# 改善箇所説明図

型式：UDS-KRC014

燃料タンク

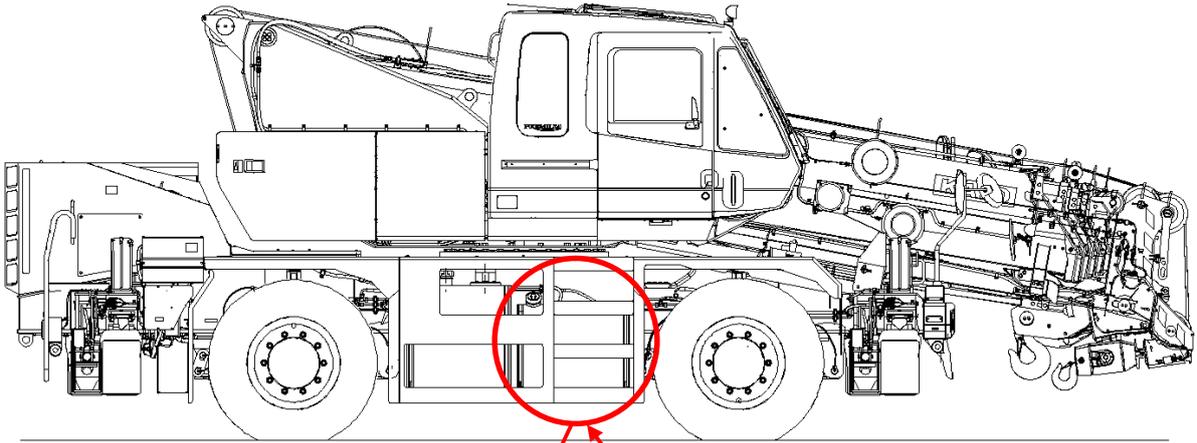
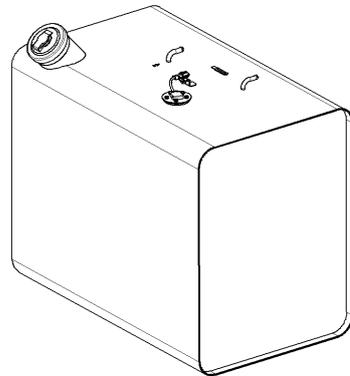
**基準不適合箇所**

ホイール・クレーンにおいて、燃料タンクの製造が不適切なため、当該タンクのタンクボディーとエンドプレート溶接部に隙間が生じているものがある。そのため、走行時の振動等により隙間から燃料が漏れるおそれがある。

全車両、燃料タンクを良品に交換する。
